Mission régionale d'autorité environnementale
OCCITANIE

Avis sur la création d'une centrale photovoltaïque Commune de Moussoulens (Aude)

N°Saisine : 2025-15 173

Avis émis le 17 septembre 2025

Figure 2 : plan de masse extrait du permis de construire

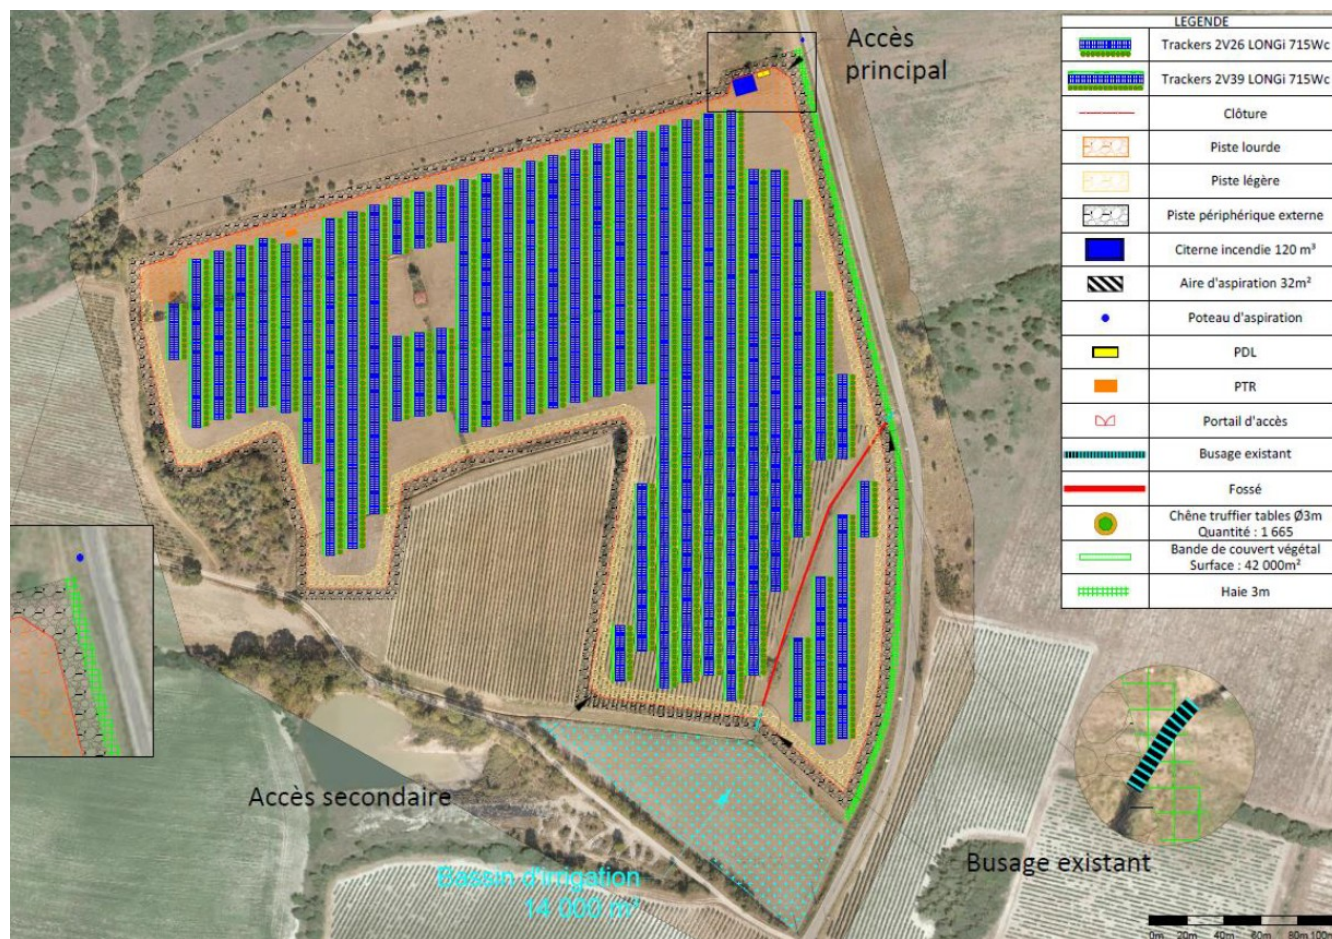
Le pétitionnaire doit revoir l'implantation du projet afin de réduire les surfaces équipées en panneaux solaires, et positionner les pistes sur des secteurs présentant des sensibilités environnementales plus faibles d'un point de vue de la biodiversité.

La MRAe recommande d'adapter la zone d'implantation des panneaux solaires et des pistes de circulation afin d'éviter la destruction des habitats naturels et de la flore favorables aux papillons, reptiles, oiseaux des milieux ouverts et aux chiroptères.

Figure 3 : Localisation des projets retenus pour l'analyse des impacts cumulés

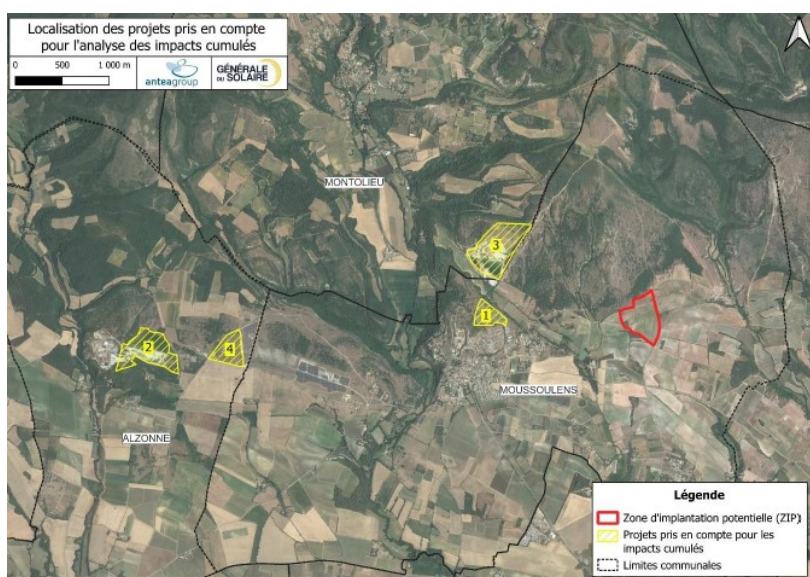
La MRAe considère que les incidences cumulées du présent projet avec les parcs photovoltaïques existants et les parcs en cours d'instruction sont sous-évaluées. En effet, elle estime que les incidences pour la biodiversité (perte d'habitats naturels de reproduction, repos, chasse, transit, fragmentation de corridors biologiques) sont sous-estimées en ne décrivant pas précisément quelles en seront les conséquences faunistiques.

La MRAe recommande de revoir la caractérisation des incidences cumulées du projet avec les autres centrales photovoltaïques identifiées, notamment compte tenu de la perte d'habitats naturels pour les oiseaux nicheurs inféodés aux milieux ouverts et semi-ouverts.
